**Referente: Processo nº 177.00000937/2025-57**

**Assunto: Solicitação de parecer técnico sobre desconformidade de sinalização semafórica com o Anexo V da Resolução Contran 973/2022.**

## **PARECER**

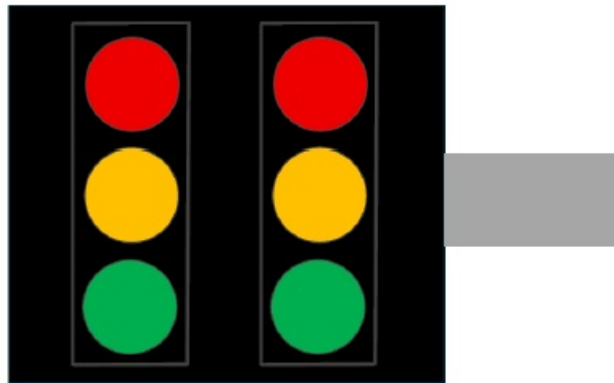
- **Aproximação com 1 grupo focal:** 1) Retirada do grupo focal irregular (controle de passagem); 2) Reposicionamento do grupo focal regular e instalação de um segundo grupo ao lado; e 3) Pintura do fundo com preto fosco.

- **Aproximação com 1 grupo focal projetado (principal) e 1 grupo focal na coluna (repetidor) :** 1) Retirada do grupo focal irregular (controle de passagem); 2) Reposicionamento do grupo focal regular (principal); 3) Remanejamento do grupo focal repetidor, da coluna para junto do principal; e 4) Pintura do fundo com preto fosco.

Com isso, ficam resolvidas as desconformidades da falta de anteparo, da existência de um grupo focal irregular e da falta de um segundo grupo focal.

Com isso, ficam resolvidas as desconformidades da falta de anteparo, da existência de um grupo focal irregular e da altura desmedida do grupo focal da coluna (repetidor), além de melhorar a segurança viária, pois o semáforo ficará com dois grupos focais com boa visibilidade, tanto à distância quanto da linha de retenção.
